Ang: Samrådsyttranden avseende planprogram för Marielund; Dnr PBN 2012-020202

Föreningen Marielunds vänner har i yttrande den 2 juni 2021 framfört allvarliga invändningar från flera olika utgångspunkter över det rubricerade planprogrammet. Föreningen har nu tagit del av samtliga övriga samrådsyttranden. Dessa kommenteras nedan.

Bild: Karta över utbyggnad i Marielund enligt planprogrammet¹

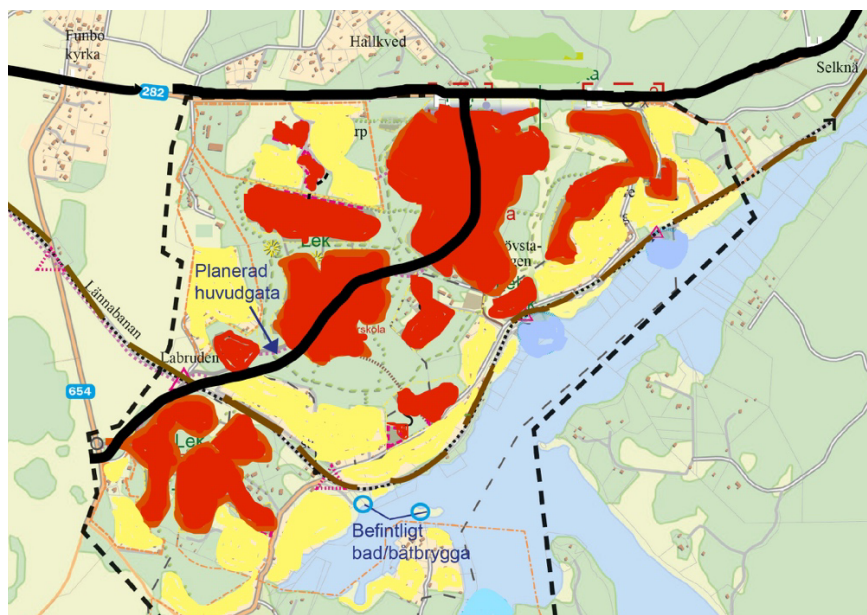
¹ Kartan visar utbyggnad enligt planprogrammets alternativ Stor. Alternativ "Liten" medför en endast marginellt mindre utbyggnad. Utbyggnaden visas på ett tydligt sätt (markerad med rött), till skillnad från den otydliga och närmast vilseledande markeringen i planprogrammets karta.
